泊発電所の火山影響評価に関するコメント回答

平成26年1月29日
北海道電力株式会社

No.	指摘事項	指摘時期
1	洞爺カルデラの火砕流シミュレーションにおける底面摩擦係数について検討すること。	平成25年12月18日 審査会合
	洞爺カルデラの火砕流シミュレーションの計算終了に関する判断根拠を示すこと。	平成25年12月18日 審査会合
2	羊蹄山の降下火砕物シミュレーションにおける風向のバラツキについての評価を示すこと。	平成25年12月18日 審査会合

大規模火砕流の底面摩擦係数(Sheridan, 1979より)

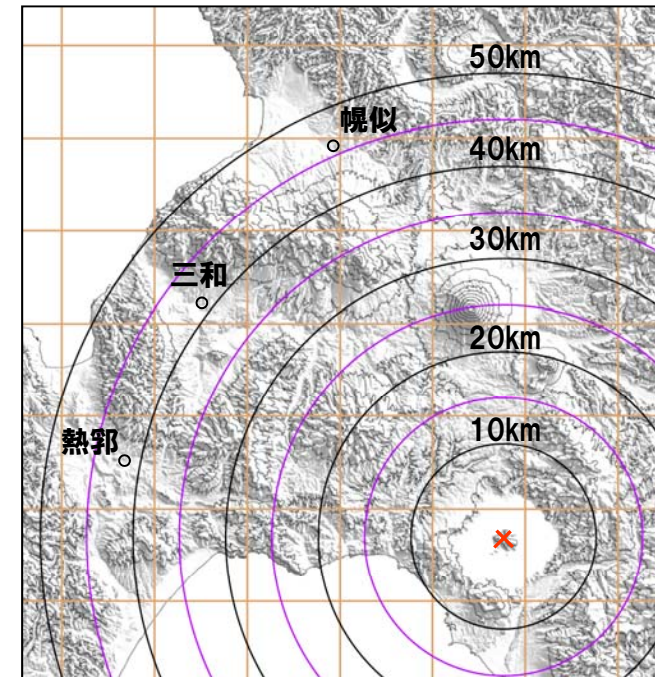
- 洞爺カルデラの火砕流シミュレーションにおける底面摩擦係数について検討すること。
- 洞爺カルデラの火砕流シミュレーションの計算終了に関する判断根拠を示すこと。

○底面摩擦係数は、以下の事項を考慮し、0.08と設定した。

- ・Sheridan (1979) は火砕流の流走距離と底面摩擦係数の関係をまとめており、大規模火砕流の底面摩擦係数は平均値0.12である。
- ・当社地表地質踏査結果より、洞爺火砕流の北西～西側分布は幌似、三和、熱郭の3地点付近まで確認しており、いずれも洞爺カルデラの40～50km圏内にある。
- ・Sheridan (1979) によると、当該距離における底面摩擦係数は0.09～0.11である。
- ・一方、下鶴ほか編 (2008) によると、洞爺火砕流の到達距離は52kmとされている。
- ・以上より、文献値も考慮した上で、底面摩擦係数0.08とした。

各標高における過去30年間の風向頻度分布(7月)

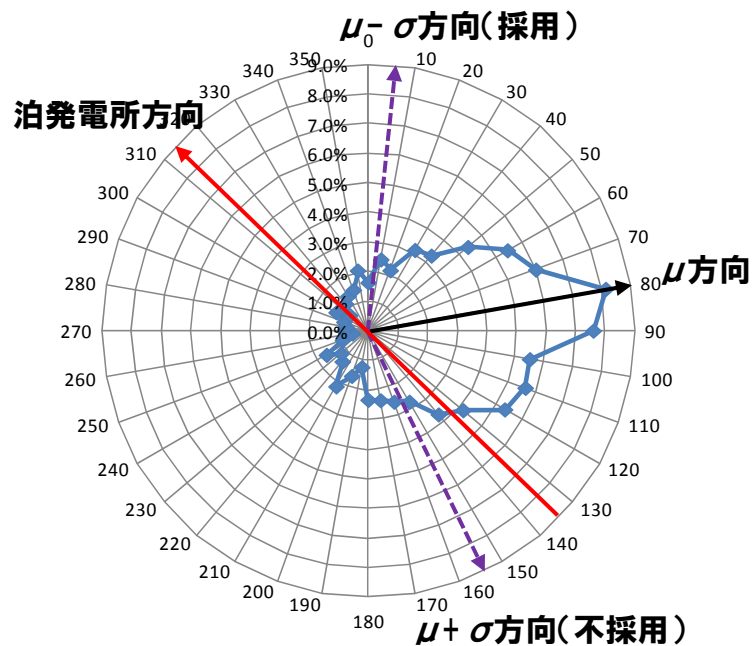
No.	指摘事項
2	羊蹄山の降下火砕物シミュレーションにおける風向のバラツキについての評価を示すこと。

○各月を対象に、風向のバラツキを考慮した検討を実施した。

○風速は、平均風速を使用した。
